美浜発電所 原子炉施設保安規定変更認可申請書

美浜発電所原子炉施設保安規定変更認可申請書

美浜発電所原子炉施設保安規定変更前後比較表

図114 空気吸収線量率等の測定場所

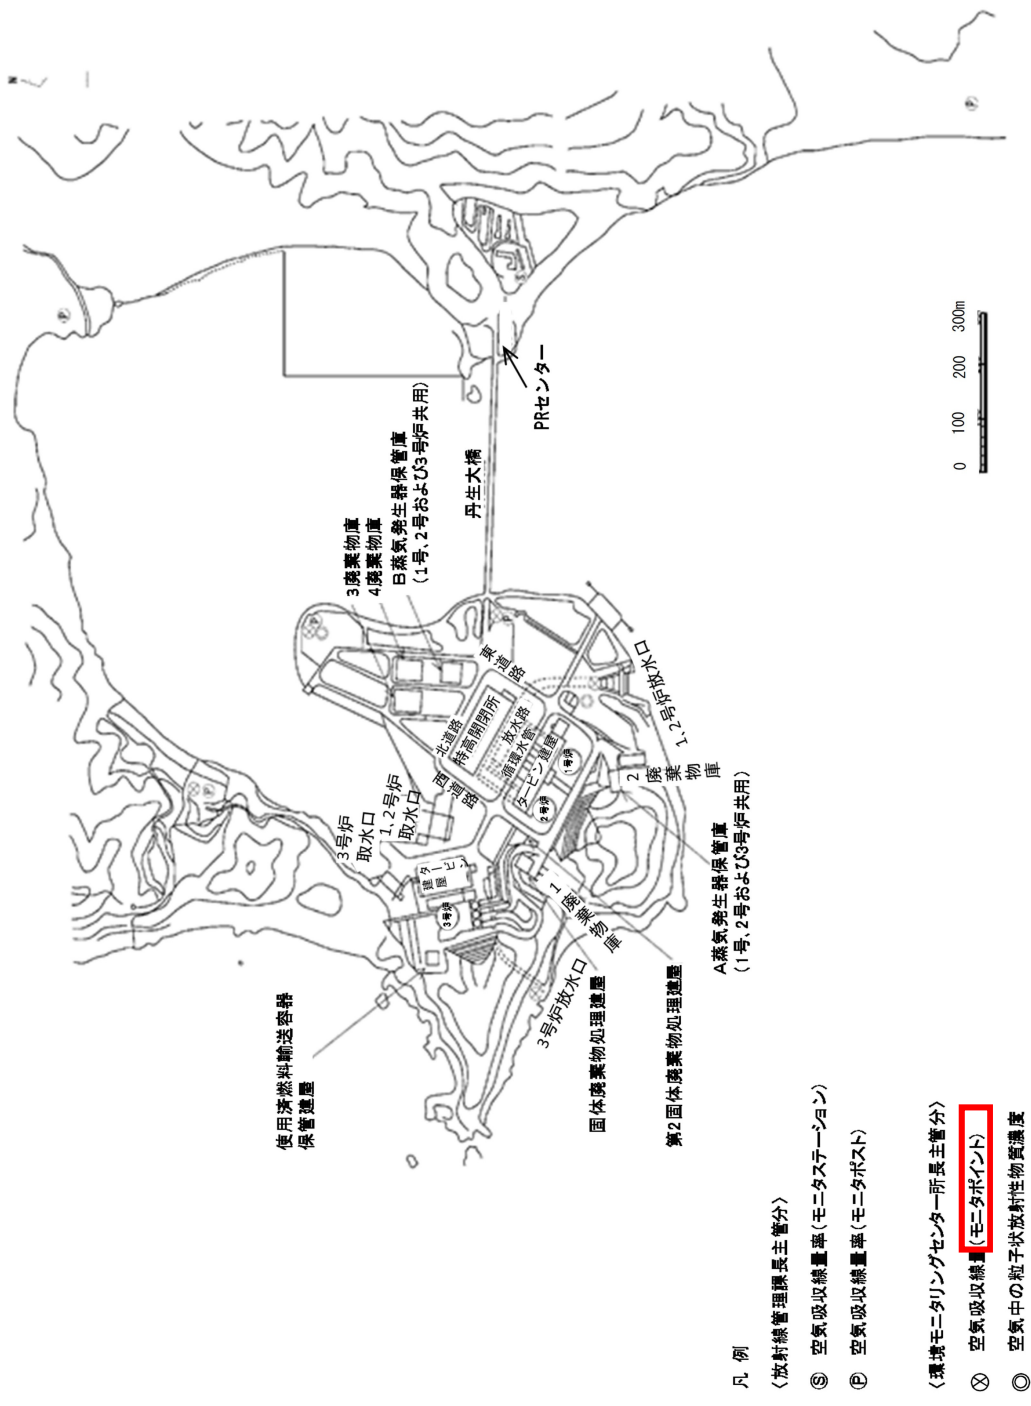
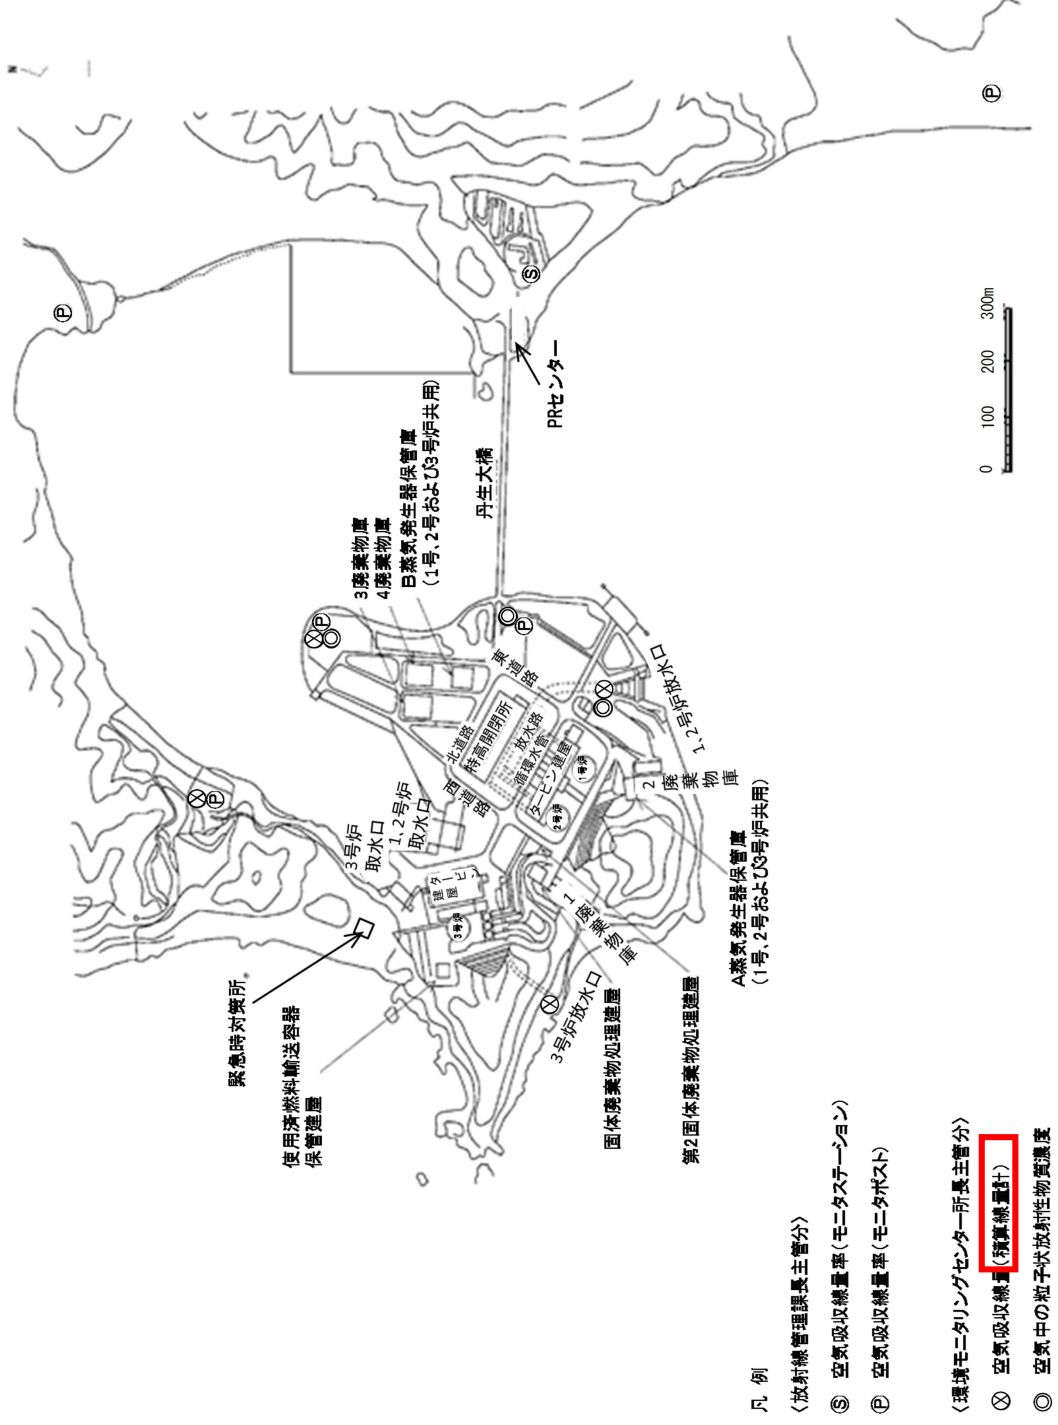
- ・第114条（外部放射線に係る線量当量率等の測定）図114の凡例のうち、空気吸収線量（積算線量計）
- ・第115条（放射線計測器類の管理）表115のうち、環境放射能用計測器の積算線量計一式
- ・第181条（外部放射線に係る線量当量率等の測定）図181の凡例のうち、空気吸収線量（積算線量計）
- ・第182条（放射線計測器類の管理）表182のうち、環境放射能用計測器の積算線量計一式

環境放射能計測器（積算線量計測定装置）の設備更新に伴う変更

図 181 空気吸収線量率等の測定場所

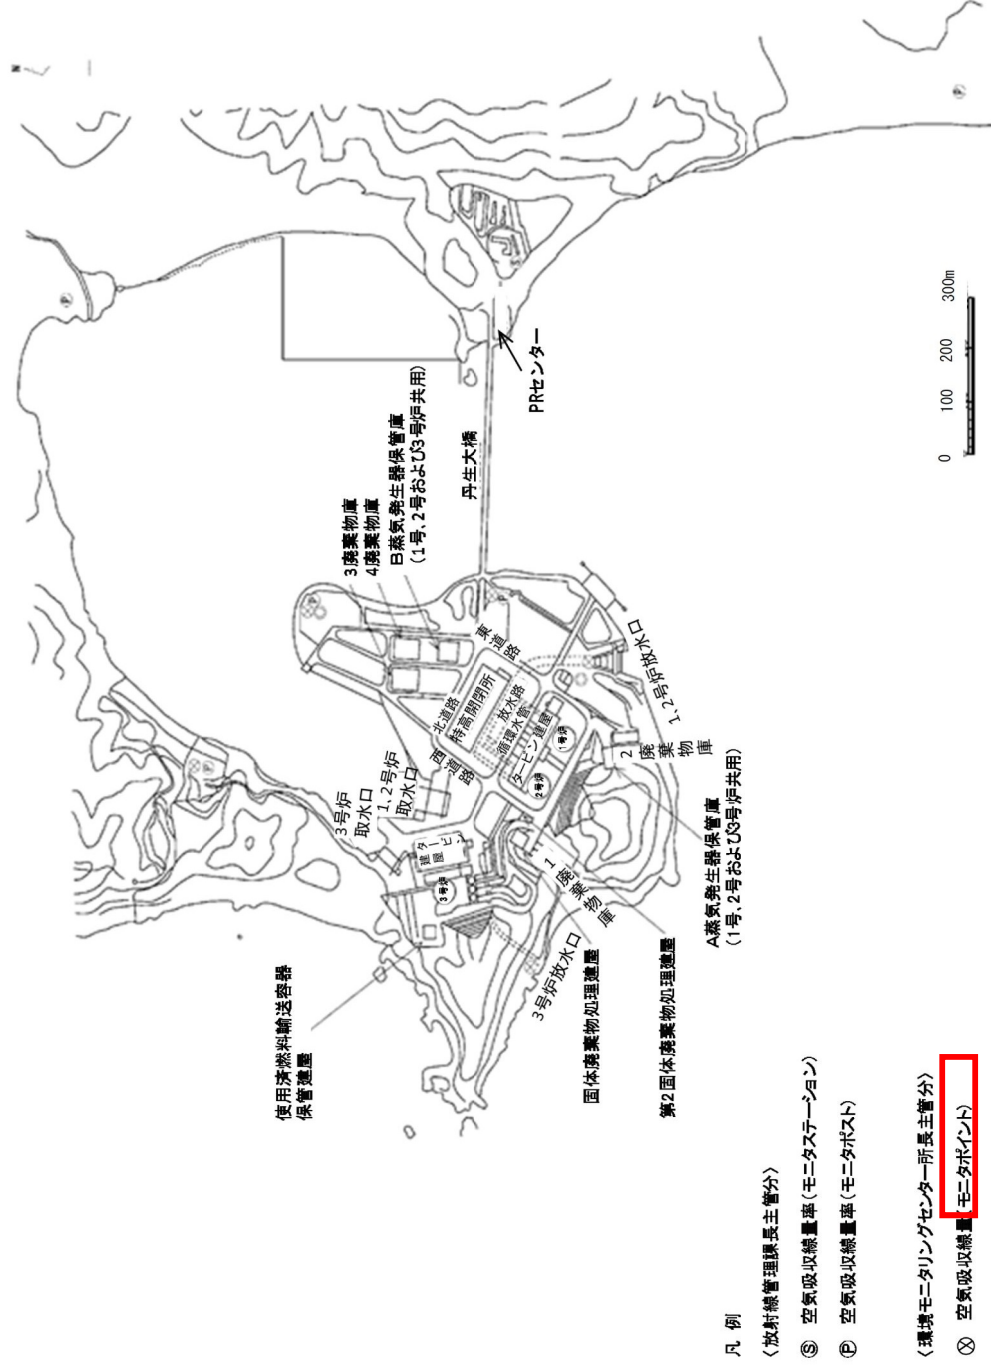
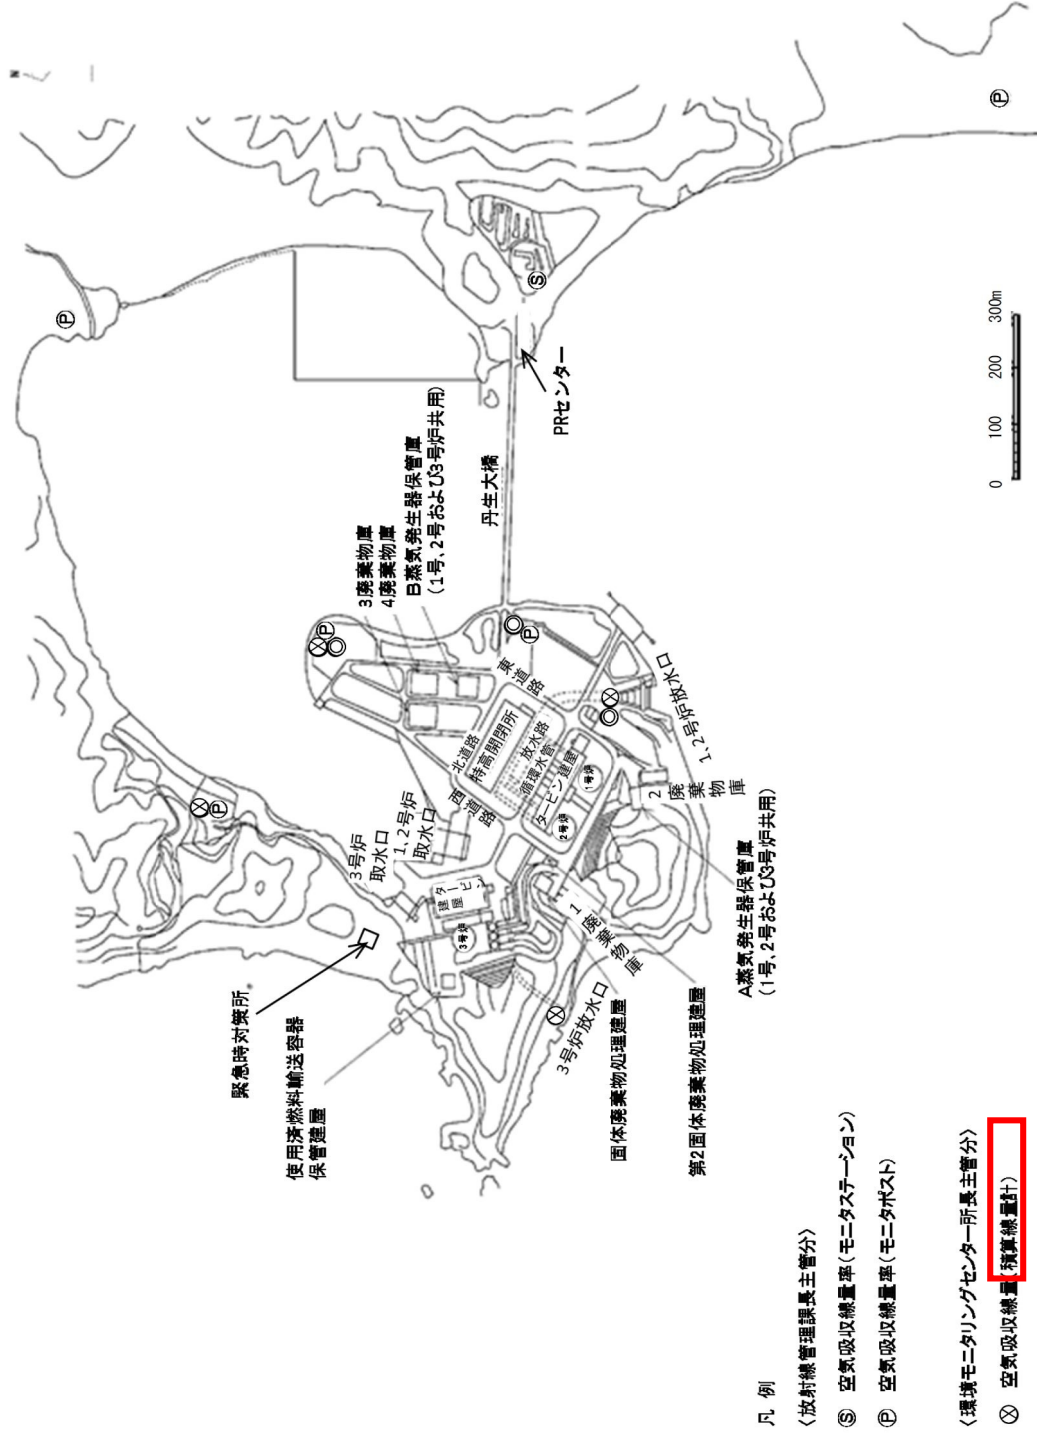
環境放射能計測器（積算線量計測定装置）の設備更新に伴う変更
